AZAY-LE-RIDEAU (37)

Modification de droit commun n°1 du
PLU

Pièce n°1 : Notice
de présentation

APPROUVÉ LE : 20 décembre 2023

Figure 14. Evolution du règlement écrit du PLU (modifications en rouge) – Dispositions concernant l'implantation des constructions par rapport aux voies et emprises publiques et aux limites séparatives en zone UC, UE et 1AUc (p.67-68, 76-77 et 98-99)

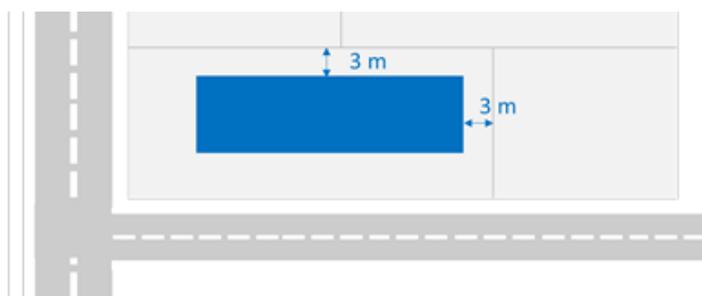
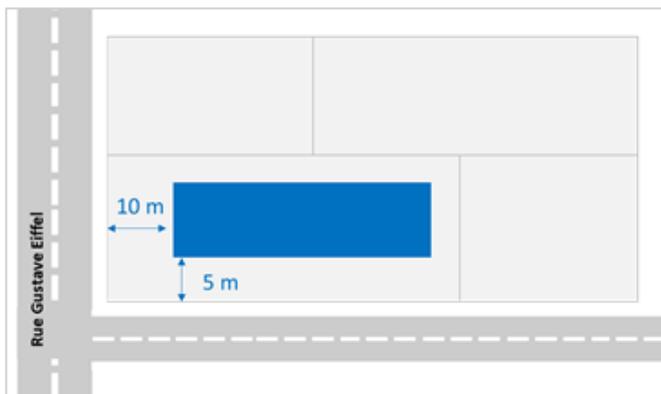
Lors de l'élaboration du PLU, une distance spécifique d'implantation des constructions par rapport à l'alignement de la voie existante avait été définie pour la rue Eiffel. Cette disposition concerne les zones UC, UE et 1AUc. Les élus souhaitent clarifier la règle en précisant l'étendue de la portion de voirie concernée par cette règle de distance d'implantation des constructions pour la rue Eiffel. De plus, les élus souhaitent ouvrir la possibilité d'exception au recul des constructions par rapport aux limites séparatives dans ces mêmes zones afin d'apporter de la souplesse dans l'implantation des nouvelles constructions.

■ IMPLANTATION PAR RAPPORT AUX VOIES ET EMPRISES PUBLIQUES

Des implantations différentes peuvent également être admises en cas d'impératifs ou impossibilités techniques dûment justifiées, liés à la destination de la construction (exigences de sécurité, défense contre l'incendie, transformateur d'électricité, ...).

Figure 21. Plan de zonage avant modification du PLU

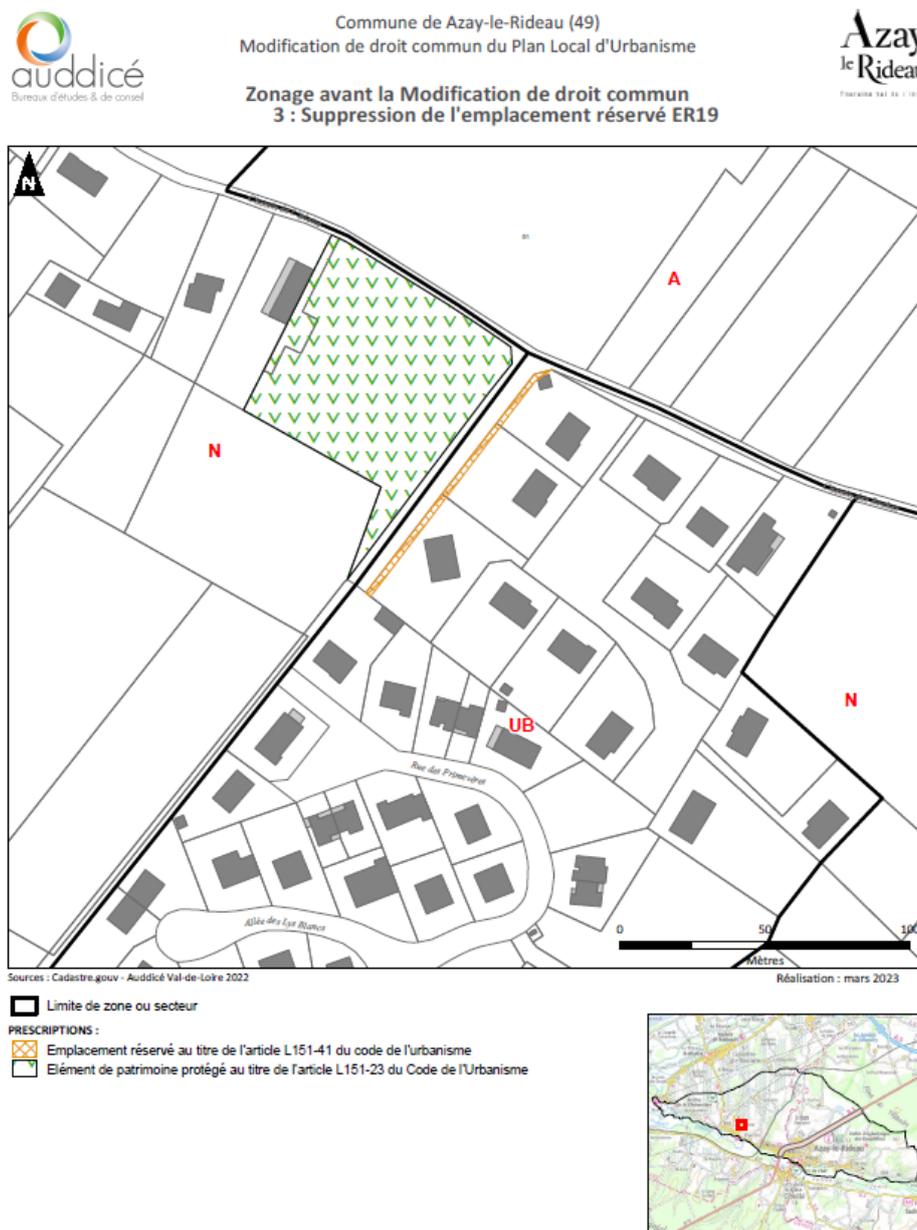
Lors de l'élaboration du PLU, les élus avaient décidé de mettre en place un emplacement réservé au Nord de l'Islette afin de pouvoir élargissement la voie communale sur une marge de 5 m de large. Les terrains nécessaires ont été acquis, aussi l'emplacement réservé n'est plus nécessaire. La liste des emplacements réservés dans le règlement du PLU sera corrigée pour supprimer l'ER19.

**Zonage après la Modification de droit commun
3 : Suppression de l'emplacement réservé ER19**

Figure 23. Plan de zonage avant modification du PLU

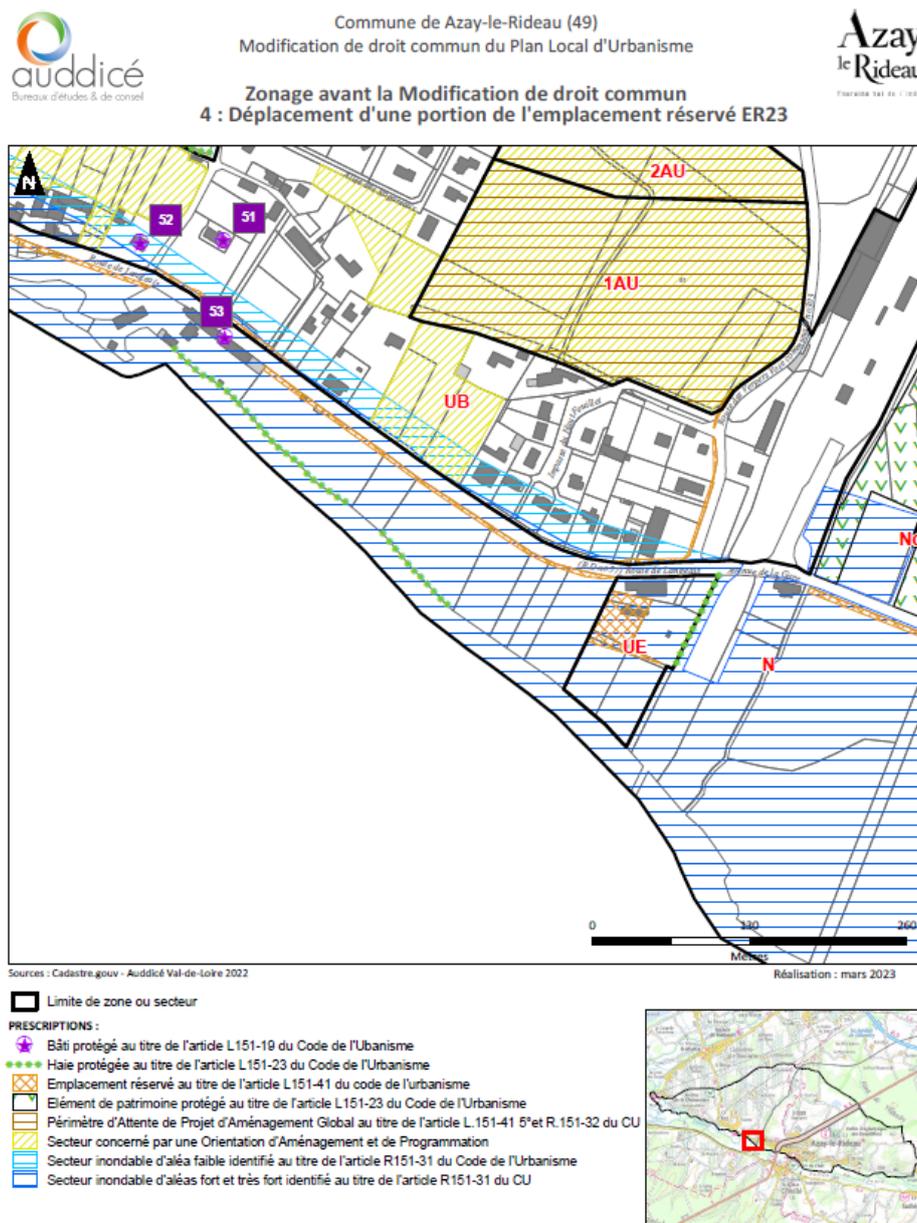
Lors de l'élaboration du PADD, les élus avaient souhaité mettre en place un emplacement réservé en plusieurs tronçons le long de la RD 57 afin d'aménager les abords de cette dernière pour créer une piste cyclable de 5 m de large. Les élus souhaitent modifier un de ces tronçons, situé entre les parcelles BH 206 et BI 100, afin de basculer ce tronçon de l'autre côté de la route de Langeais (en continuité avec les autres portions de l'emplacement réservé).

Zonage après la Modification de droit commun
4 : Déplacement d'une portion de l'emplacement réservé ER23

Figure 27. Plan de zonage avant modification du PLU

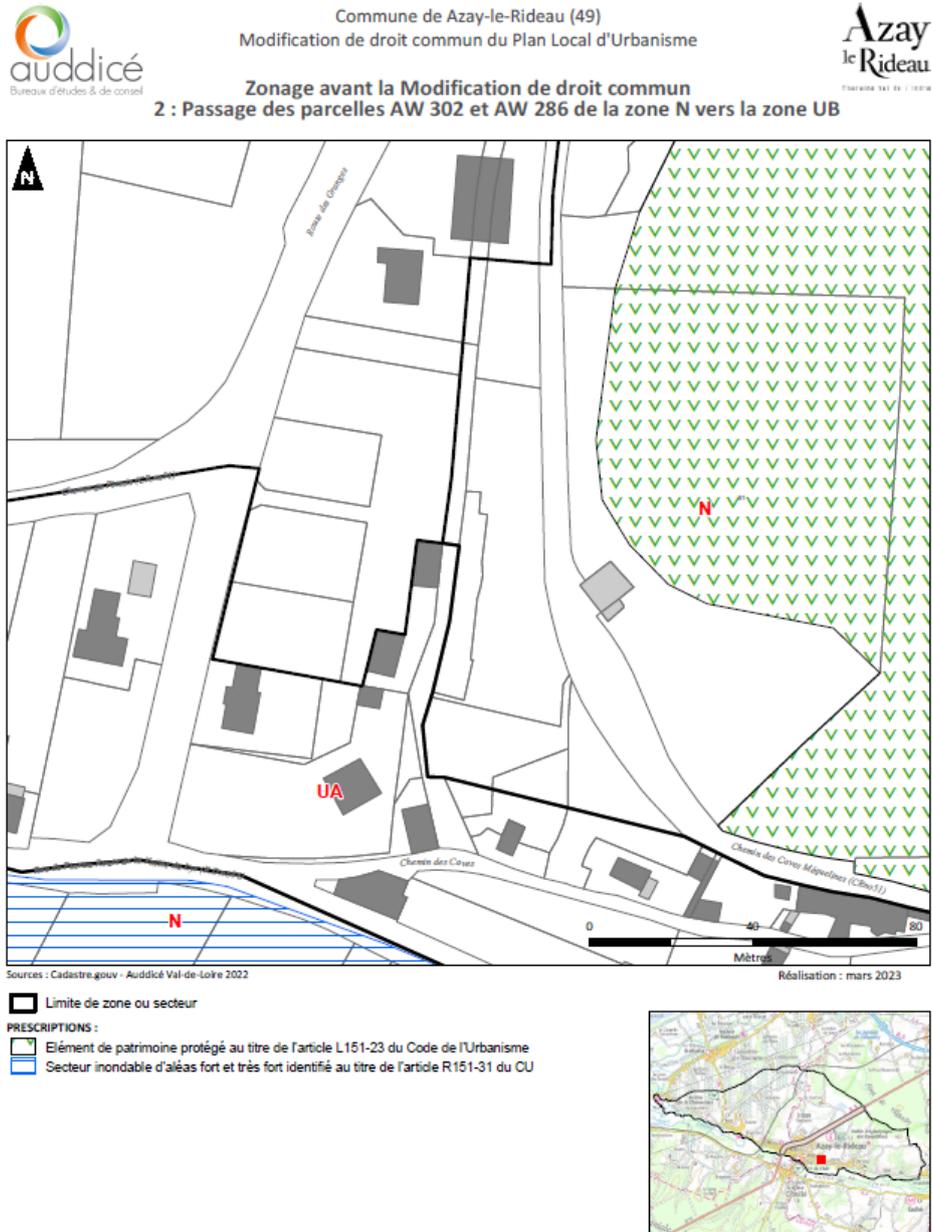
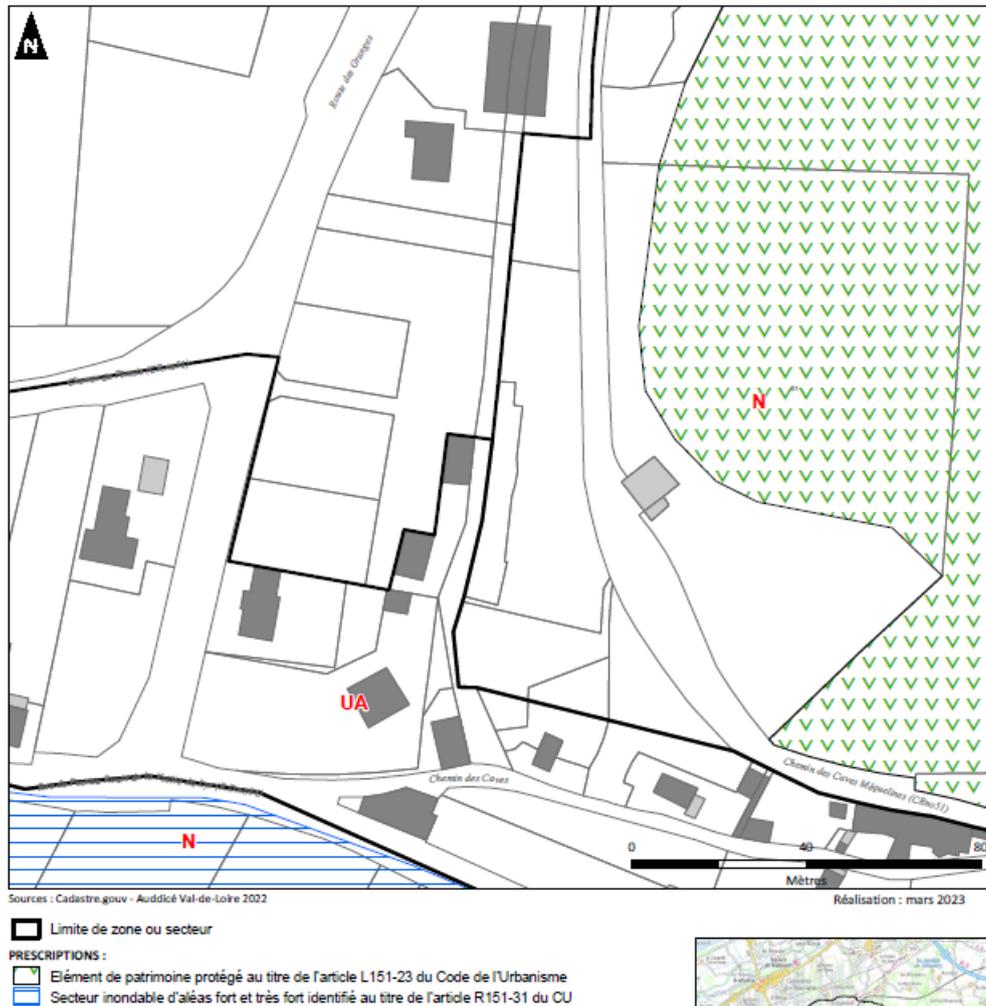
Lors de la révision du PLU approuvé en 2021, une partie de la parcelle AW 286 et la parcelle AW 302 toutes les deux situées au niveau des Caves Méclines ont été classées en zone N du plan de zonage.

Le chemin d'accès que matérialise la parcelle AW 286 a été en partie classée en zone N pour sa partie Nord et en partie en zone UB pour sa partie Sud, différence de traitement qui paraît difficile à expliquer. La parcelle AW 302 fait quant à elle partie de l'unité foncière de la parcelle AW 303, parcelle pourtant bâtie. De plus, le PLU de 2005 avait bel et bien classé ces deux parcelles dans leur intégralité en zone constructible (UB) comme le montre l'extrait de plan ci-après. Considérant que le classement des parcelles AW 286 et AW 302 en zone N relève clairement de l'erreur matérielle, les élus souhaitent que ces deux parcelles soient reclassées en zone UB.

Zonage après la Modification de droit commun
2 : Passage des parcelles AW 302 et AW 286 de la zone N vers la zone UB

Figure 29. Plan de zonage avant modification du PLU

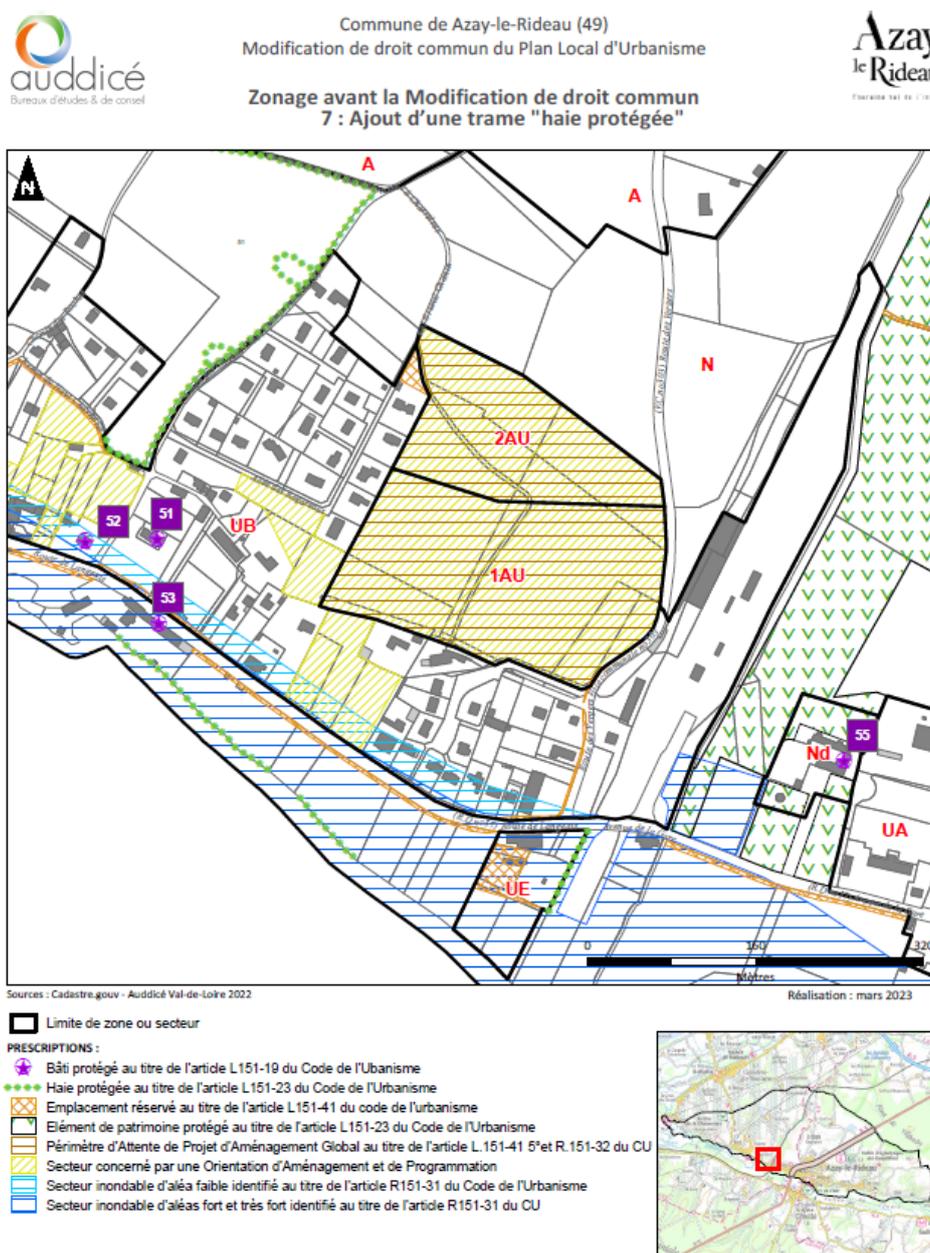
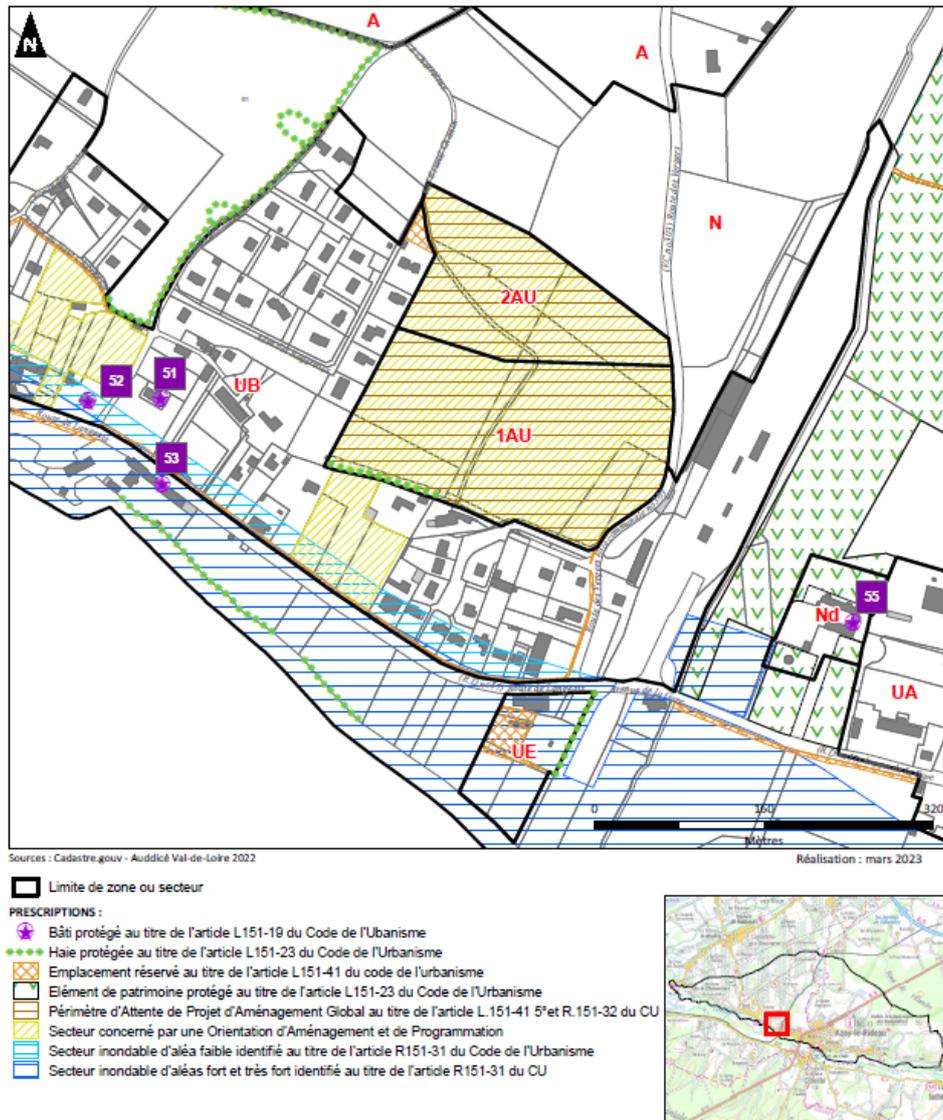
La parcelle BH138, comprise dans le périmètre de l'OAP de la Gare, est un secteur qui présente plusieurs enjeux environnementaux. Sur cette parcelle est notamment présent un talus planté par des arbres et arbustes constituant un corridor écologique Est/Ouest à l'échelle de l'OAP, identifié comme une haie/fourré arbustif d'essences indigènes lors des prospections écologiques menées dans le cadre de l'élaboration du PLU. De plus, ce talus correspond à des entrées de caves qu'il convient de préserver de toute urbanisation. Afin de répondre à ces enjeux et d'empêcher l'urbanisation de ce talus, les élus souhaitent mettre en place une trame de protection de haies au titre de l'article L.151-23 du Code de l'urbanisme.

Zonage après la Modification de droit commun
 7 : Ajout d'une trame "haie protégée"

Figure 33. Zonage avant modification du STECAL At de La Lionnière

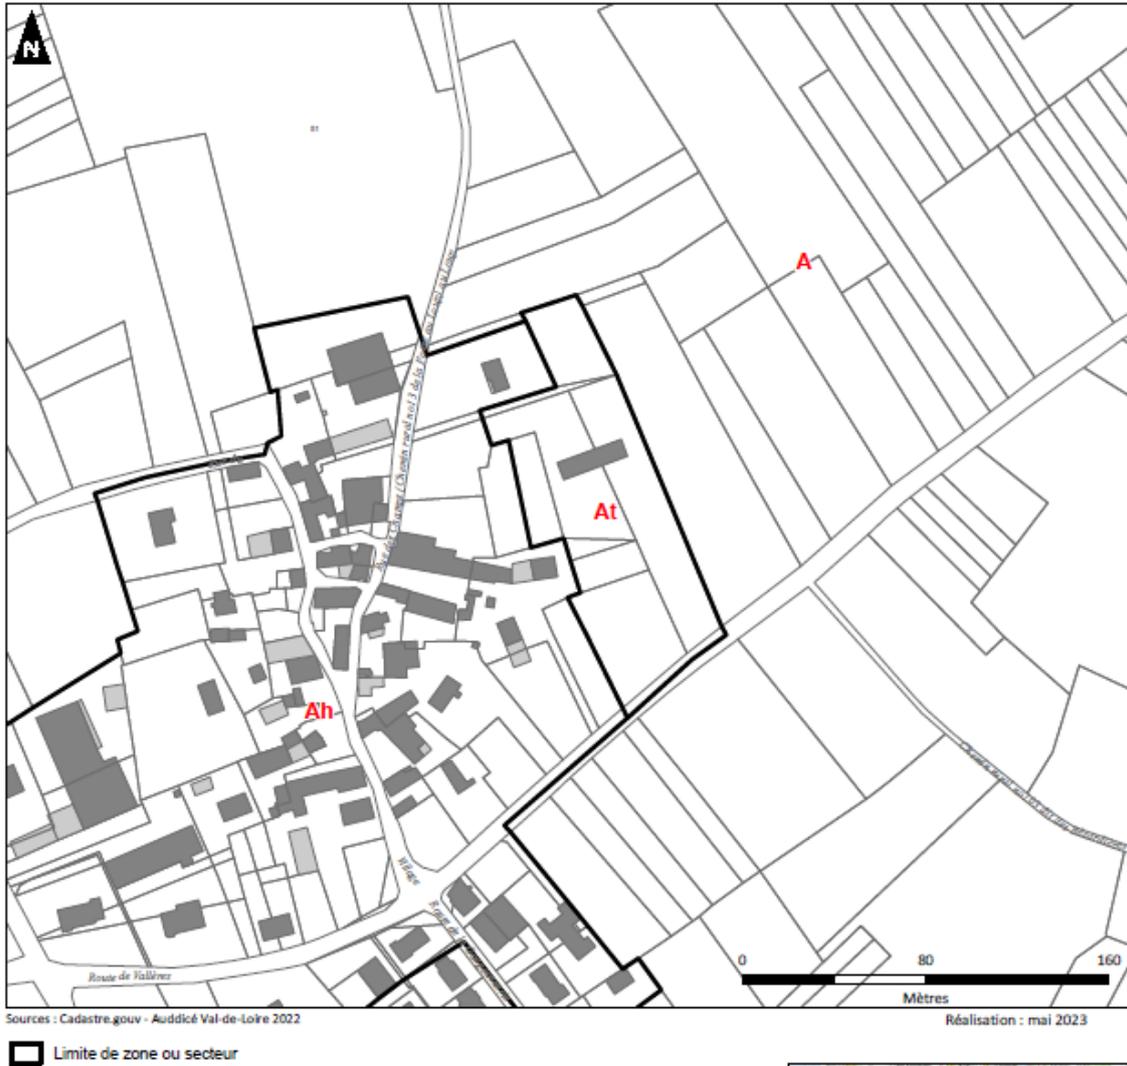
Zonage avant la Modification de droit commun 10 : Transformation du STECAL At de La Lionnière en STECAL At1

**Zonage après la Modification de droit commun
10 : Transformation du STECAL At de La Lionnière en STECAL At1**

Figure 35. Plan de zonage avant modification du PLU

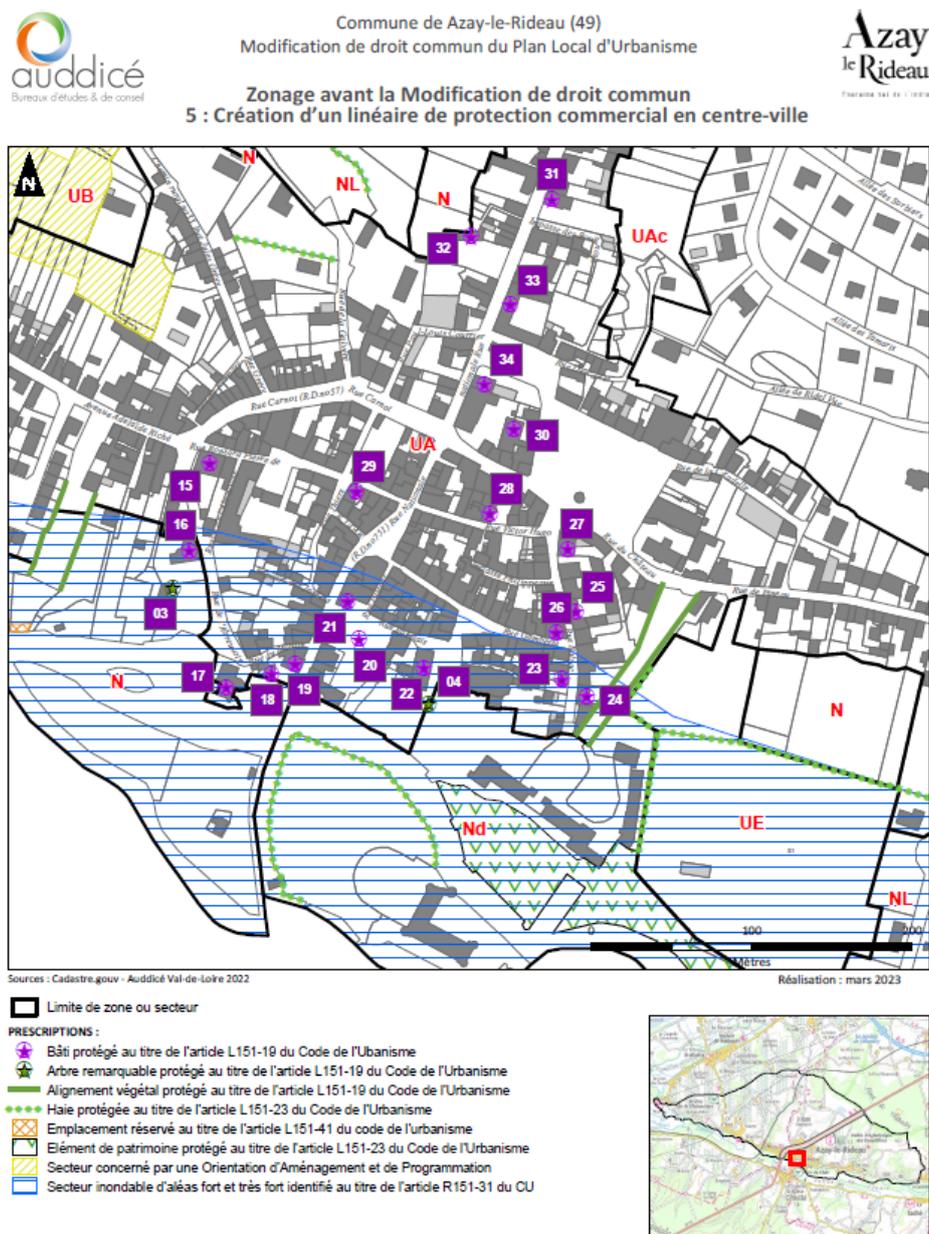
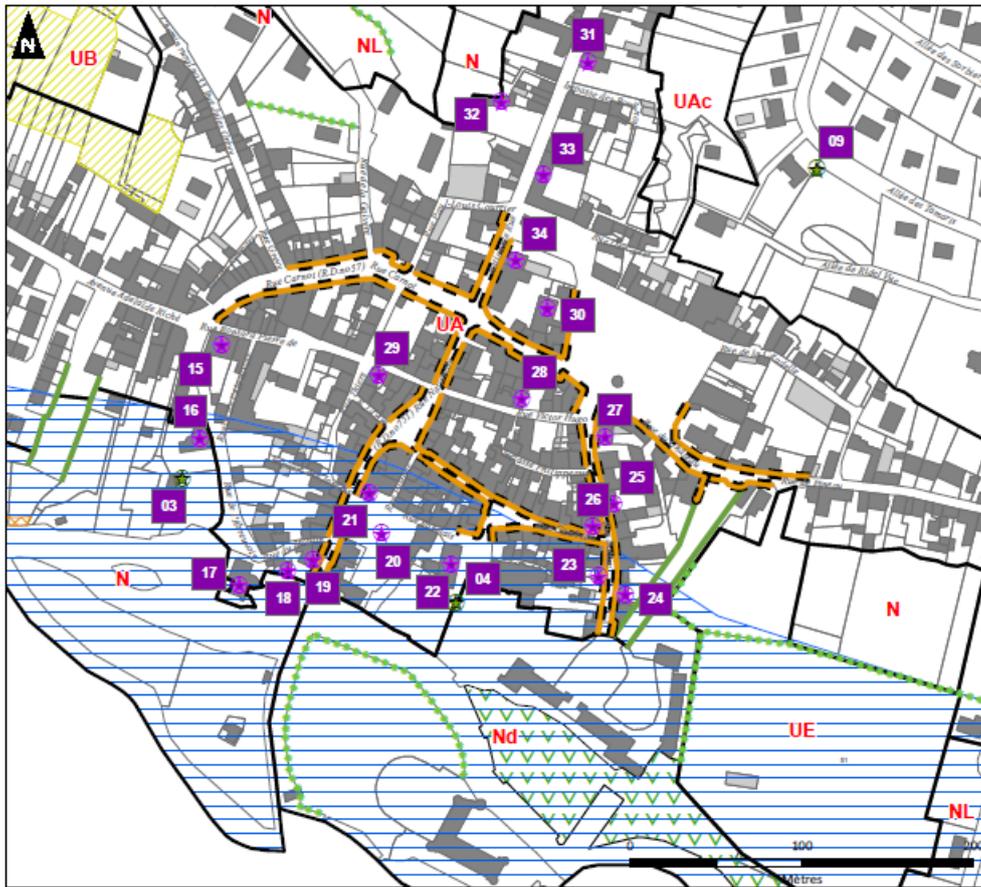
Conscients de la nécessité de protéger l'offre commerciale de centre-bourg, les élus souhaitent mettre en place un linéaire de protection commerciale dans les rues commerçantes du centre-ville au titre de l'article R.151-37 du Code de l'Urbanisme.

Zonage après la Modification de droit commun
 5 : Création d'un linéaire de protection commercial en centre-ville
